Asunto : Opinión Favorable al Plan de Rehabilitación del Sitio Impactado S0110 por Actividades de Hidrocarburos de la Cuenca del Río Corrientes

IN INFORME TECNICO N° 0088-2021-ANA-DCERH/MSS

Asunto : Opinión favorable al Plan de Rehabilitación del Sitio Impactado S0110 por Actividades de Hidrocarburos de la Cuenca del Río Corrientes, presentada por la Dirección General de Asuntos Ambientales de Hidrocarburos (DGAAH) del Ministerio de Energía y Minas (MEM)

Figura 5. Flujograma de balance de agua

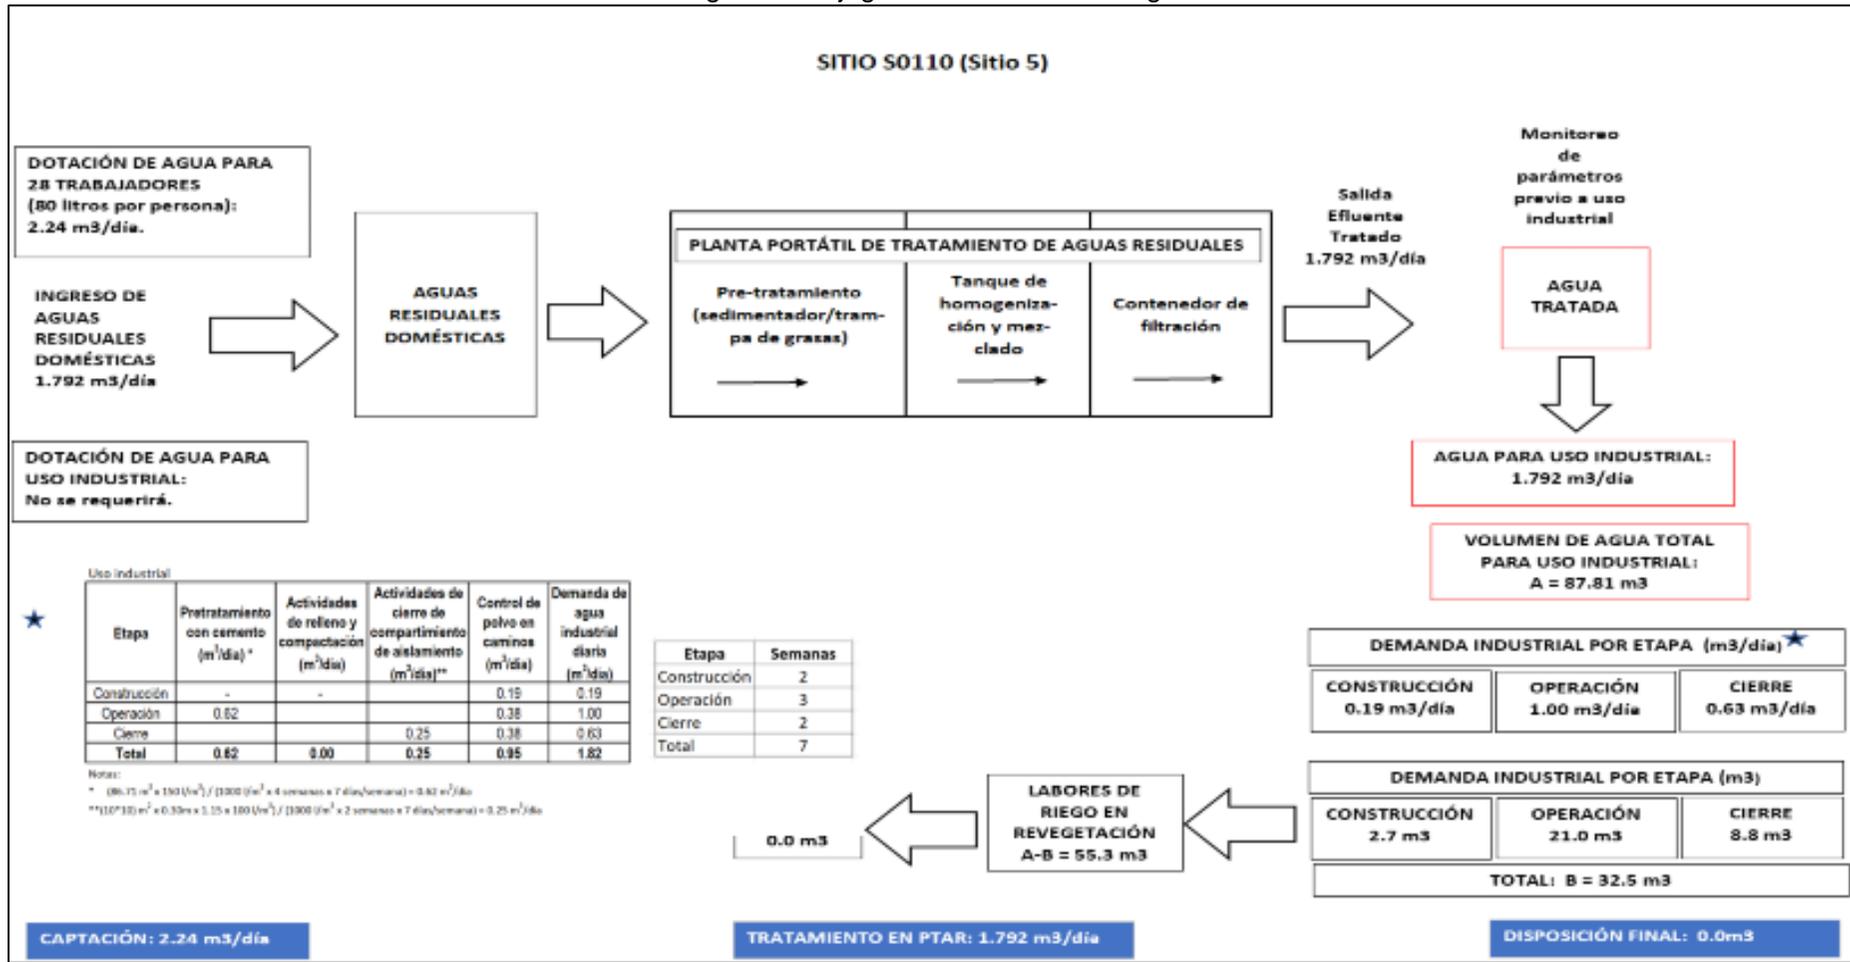
- e) Presentar el balance de agua integral (esquema o diagrama) para cada etapa del proyecto (construcción, operación y abandono), en donde se muestre los ingresos y salidas de agua para uso doméstico e industrial, manejo de las aguas de contacto y no contacto de cada componente. El balance de agua deberá guardar relación con la demanda de agua del proyecto y el volumen de efluentes generados, a presentar en los literales anteriores de la presente observación.

Respuesta:

Figura 6. Ubicación de aforo para el inventario del sitio S0110

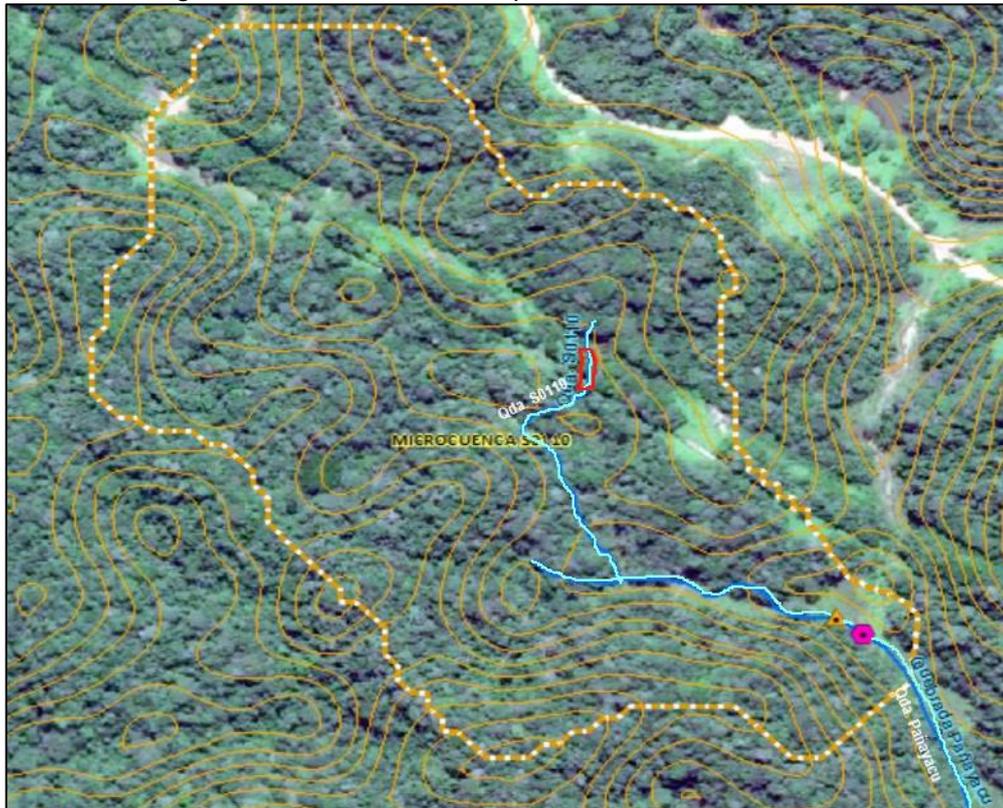
4.2. Observación N° 02: El ítem 2.2.3 «Hidrología» no se incluye el inventario de cuerpos de agua cercanos al sitio S0110 como quebradas y cochas que se visualizan en la Figura 3-7 «Croquis en la etapa de reconocimiento del Sitio S0110». Por ello, deberán presentar el inventario de los cuerpos de agua cercanos al sitio S0110, en el cual se precise el régimen hídrico, caudales, ancho y pendiente del cauce, altura media mensual del tirante, tipo de lecho, vegetación, nivel freático y acuíferos cercanos.

Respuesta:
